# Mémoire en réponse à l'avis de la MRAE

Projet de parc éolien Les Boucles du Vincou  
Commune de Peyrat-de-Bellac (87)

### Avis de la Mission Régionale d'Autorité environnementale Nouvelle-Aquitaine relatif au projet de parc éolien des Boucles du Vincou dans la commune de Peyrat-de-Bellac (87)

n°MRAe 2023APNA134

Synthèse des enjeux paysagers du secteur d'étude- extrait de l'étude d'impact p.181

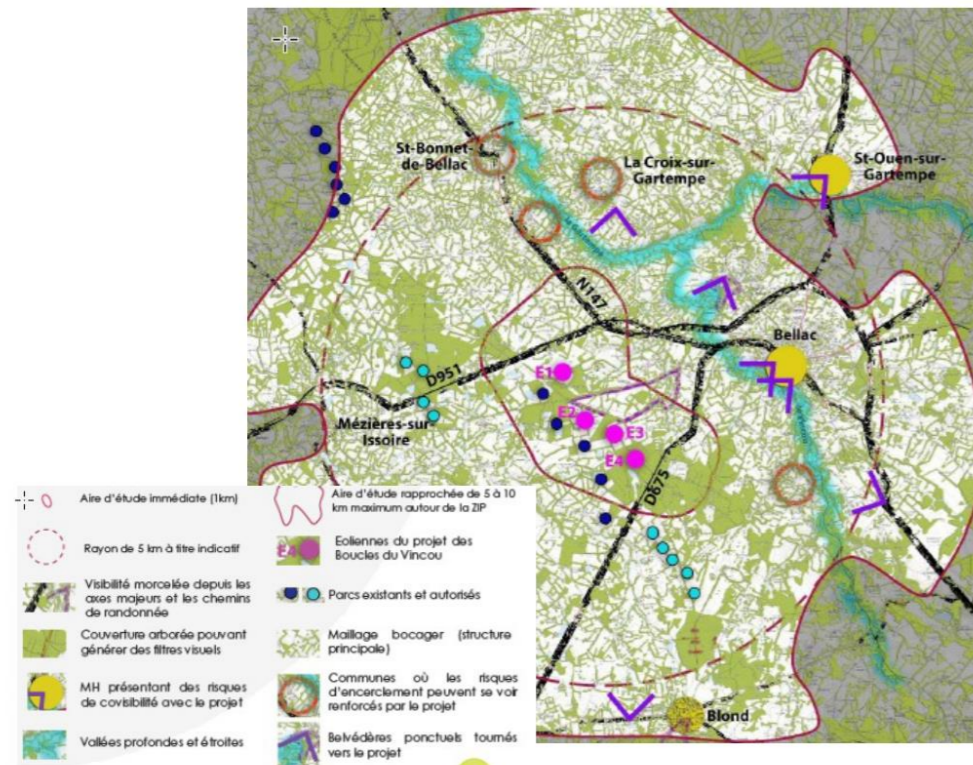
L'étude d'impact présente en page 181 une synthèse des enjeux paysagers du secteur d'étude. Il est noté que le projet s'implante en parallèle du parc éolien autorisé de Bellac- Croix de la Pile. L'étude indique que les zones de visibilité supplémentaires générées par le projet sont ponctuelles et opèrent principalement à l'est du projet depuis les abords des vallées de la Gartempe et du Vincou pour le périmètre rapproché.

Présentation du contexte éolien- extrait de l'étude d'impact p.117

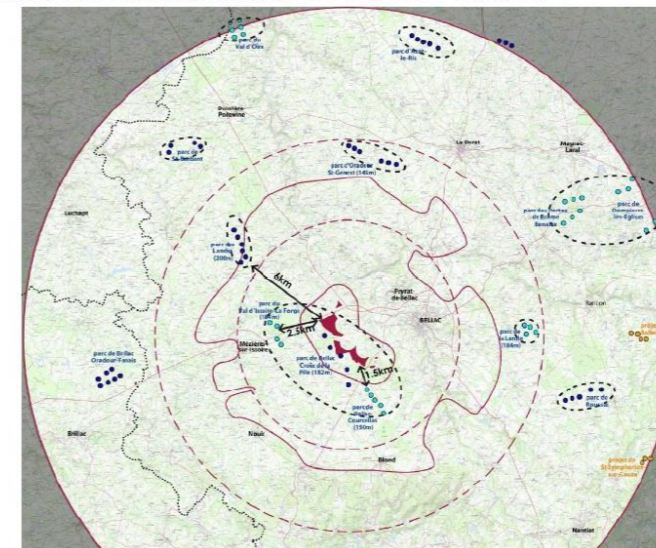
Le projet s'implante dans un contexte éolien significatif, avec 30 éoliennes présentes dans un rayon de 10 km et 70 éoliennes dans un rayon de 30 km.

SYNTHÈSE DES ENJEUX PAYSAGERS DU SECTEUR D'ÉTUDE- EXTRAIT DE L'ÉTUDE D'IMPACT P.181

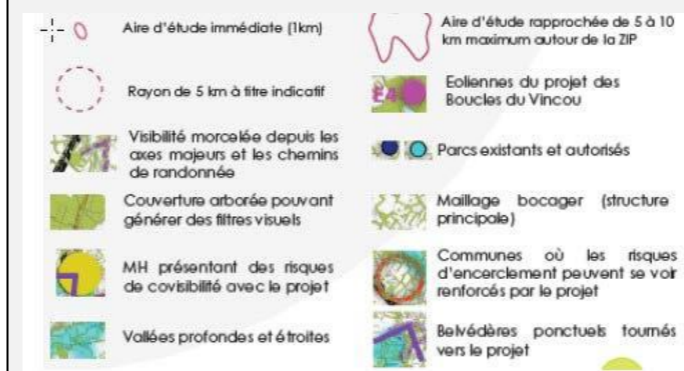
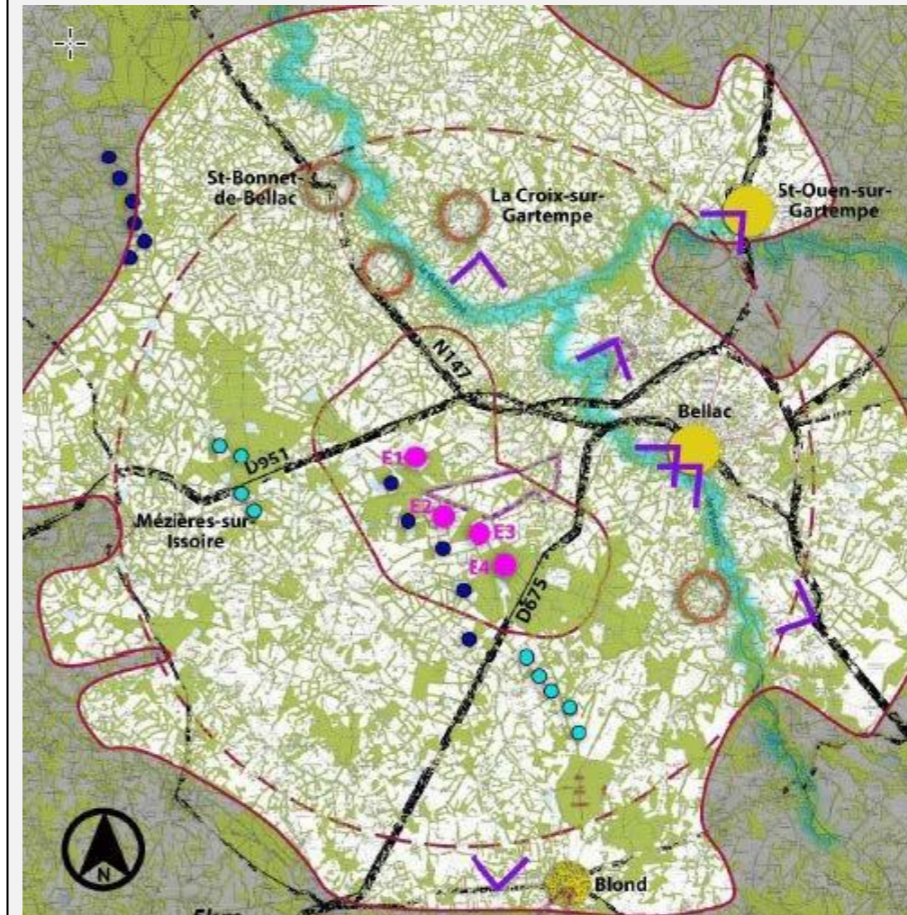
L'étude d'impact présente en page 181 une synthèse des enjeux paysagers du secteur d'étude. Il est noté que le projet s'implante en parallèle du parc éolien autorisé de Bellac- Croix de la Pile. L'étude indique que les zones de visibilité supplémentaires générées par le projet sont ponctuelles et opèrent principalement à l'est du projet depuis les abords des vallées de la Gartempe et du Vincou pour le périmètre rapproché.

Cette remarque n'appelle pas de réponse du porteur de projet. Le travail de réflexion sur les implantations des éoliennes a accordé une place essentielle à la composante paysagère et patrimoniale du territoire. Le projet a été intégré de manière optimale en considérant l'existant et en particulier le parc éolien La Croix de la Pile. Il présente un éloignement conséquent des vallées de la Gartempe et du Vincou, ainsi que des bourgs de Peyrat-de-Bellac et de Bellac. Cette démarche analytique est exposée dans l'étude d'impact environnemental (*paragraphe 4. Variantes étudiées et justification du projet*).
